IMPIANTO DI RECUPERO FANGHI DERIVANTI DAL TRATTAMENTO DI REFLUI CIVILI

VALUTAZIONE DI ASSOGGETTABILITA' ALLA VIA

COMUNE DI L'AQUILA, LOC. NUCLEO INDUSTRIALE DI SASSA

CONTRODEDUZIONI ALLE OSSERVAZIONI PRESENTATE

Figura 9. Sezione di trattamento degli off-gas

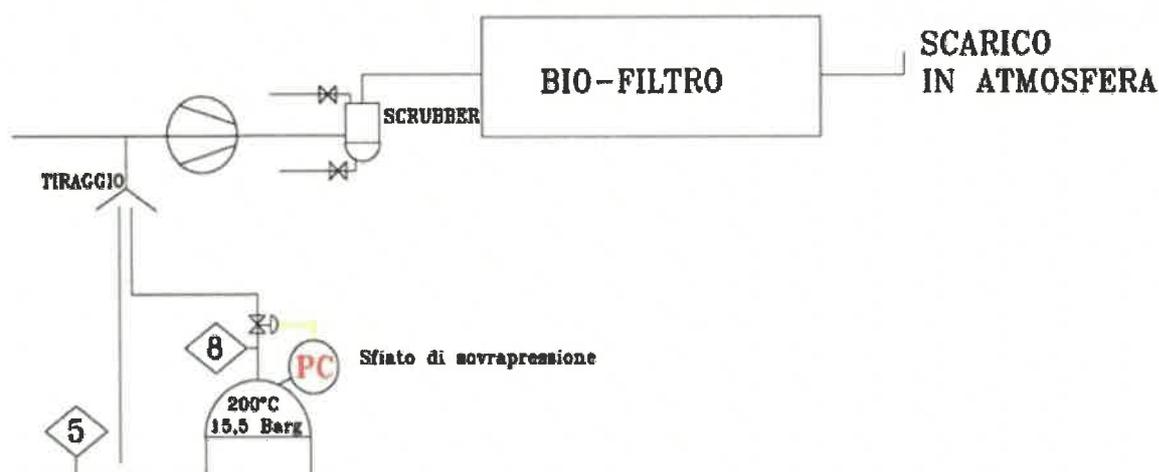
1.2 Emissioni polverulente e odorigene - Si afferma che lo studio di cui all'Allegato II fa riferimento ad una gestione ottimale dell'impianto, cosa che statisticamente è praticamente impossibile. **Nel merito: Non viene fatta alcuna osservazione puntuale.**

Per la **componente aria**, l'impianto sarà dotato di una sezione atta a mitigare i potenziali impatti sull'ambiente esterno (SCRUBBER + BIOFILTRO). Nel Cap. 8 della Relazione tecnica sono riportate tutte le misure di mitigazione che saranno apportate. Di seguito la Fig. 9 illustra la sezione di trattamento degli off-gas.

Si rammenta, inoltre, che **tutte le operazioni di trattamento e di stoccaggio si svolgeranno al chiuso e al coperto con portoni ad impacchettamento rapido. I rifiuti conferiti all'impianto saranno di norma umidi e non daranno origine ad emissioni polverose diffuse in fase di scarico e movimentazione.** Nel cap. 7.1.3. della Relazione tecnica "*Qualità dell'aria (emissioni polverulente e odorigene)*" sono riportate le informazioni necessarie.

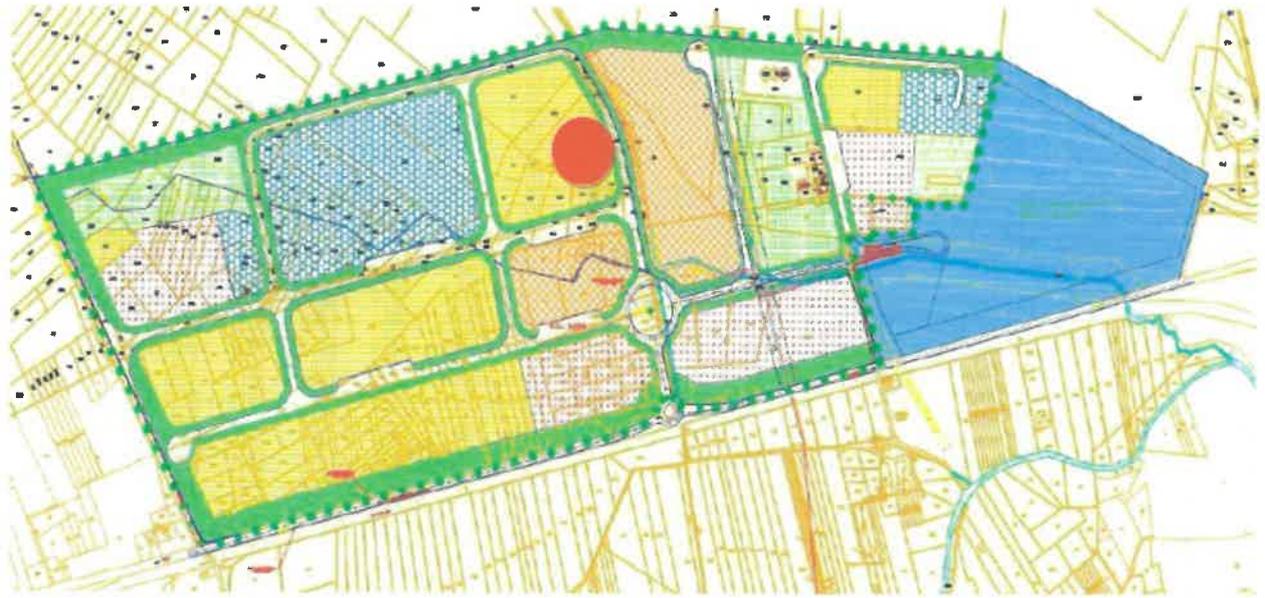
1.6 Clima acustico.

La tipologia e le dimensioni delle opere, gli effetti a carico dell'inquinamento acustico durante la fase di cantiere, pur di carattere temporaneo e localizzato, sono da ritenersi modesti. Durante le fasi di realizzazione, saranno adottate tutte le misure tipiche di una gestione oculata del cantiere. Gli impianti sono progettati e realizzati utilizzando la tecnologia adatta a contenere il rumore immesso nell'ambiente circostante, conformemente alla vigente normativa (Legge 447/1995 "*Legge quadro sull'inquinamento acustico*" e s.m.i.).

Pertanto, al fine di mitigare gli impatti derivanti dalle emissioni sonore, saranno rispettate tutte le norme vigenti in materia relative ai livelli di emissione nonché ai livelli sonori massimi consentiti per le apparecchiature utilizzate e intrapresi tutti i possibili accorgimenti, quali:
